# Revisie 1 (P-647719)

**gent:** Mobiliteitsbedrijf stad Gent  
Verkeerstechnische taken

## Nieuwbrugkaai 91-93 & 94 2 EV's

Dossiernummer P-449627

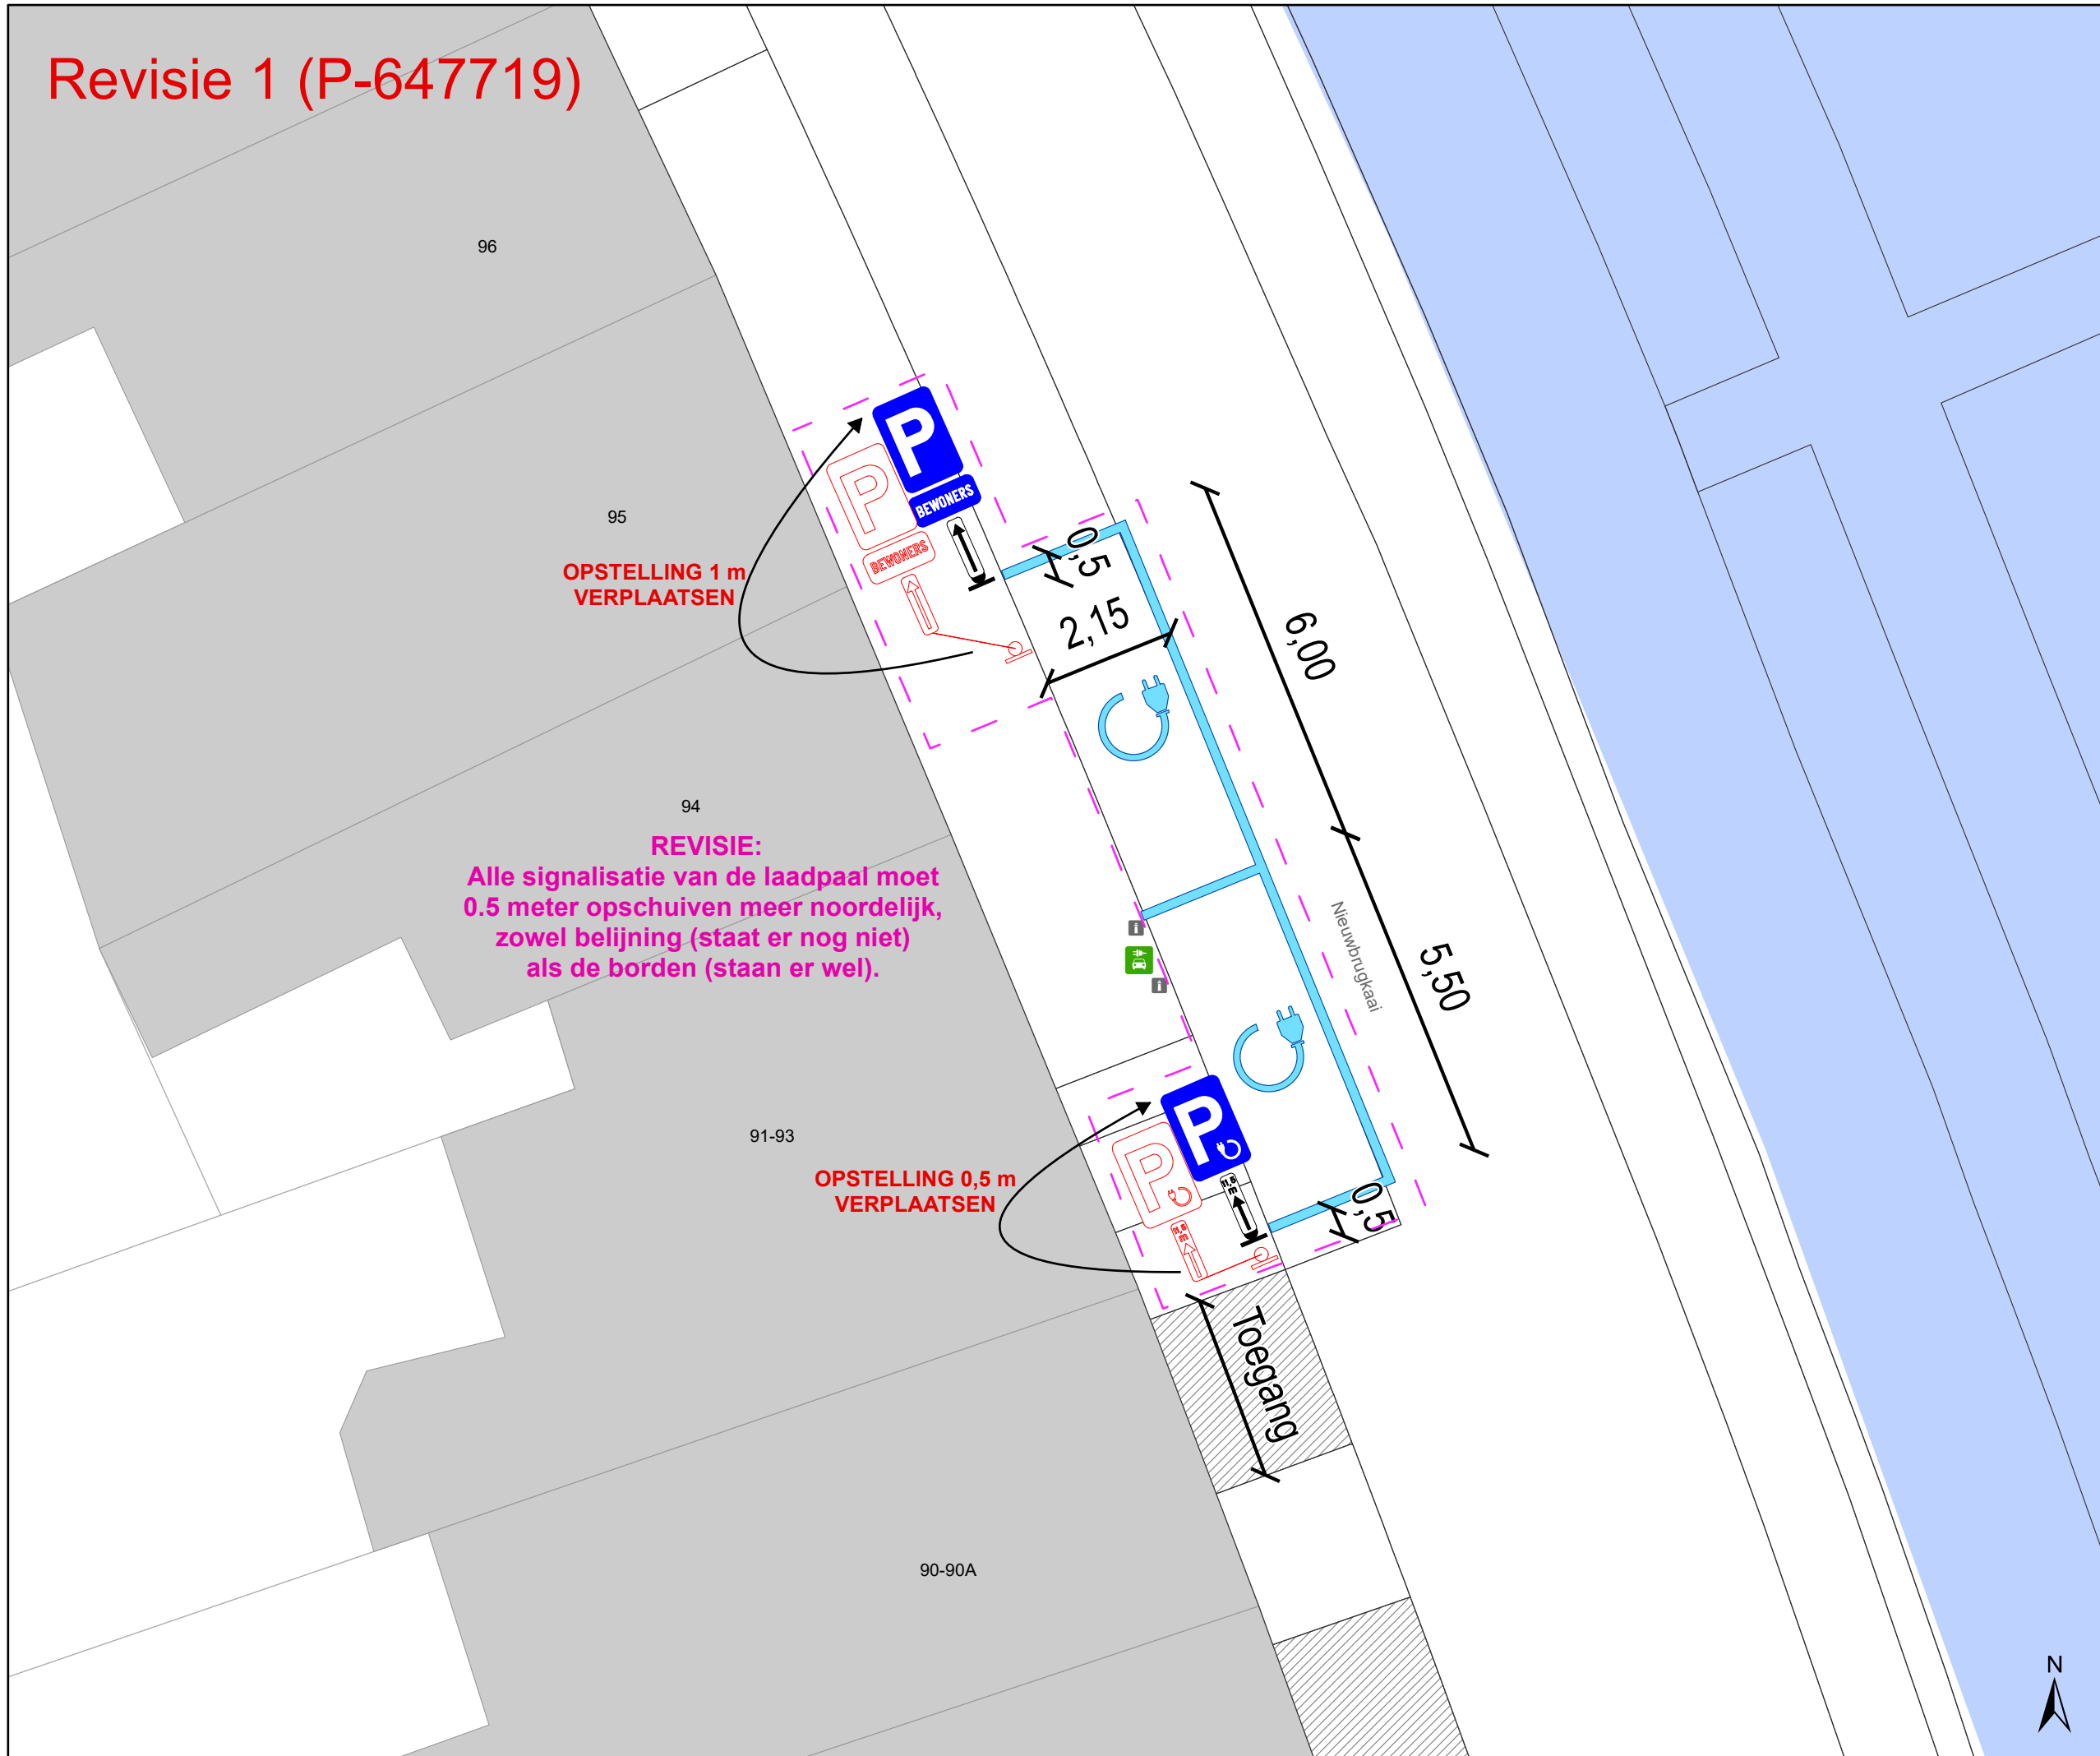
OPSTELLING 1 m VERPLAATSEN

**REVISIE:**  
Alle signalisatie van de laadpaal moet 0.5 meter opschuiven meer noordelijk, zowel belijning (staat er nog niet) als de borden (staan er wel).

OPSTELLING 0,5 m VERPLAATSEN
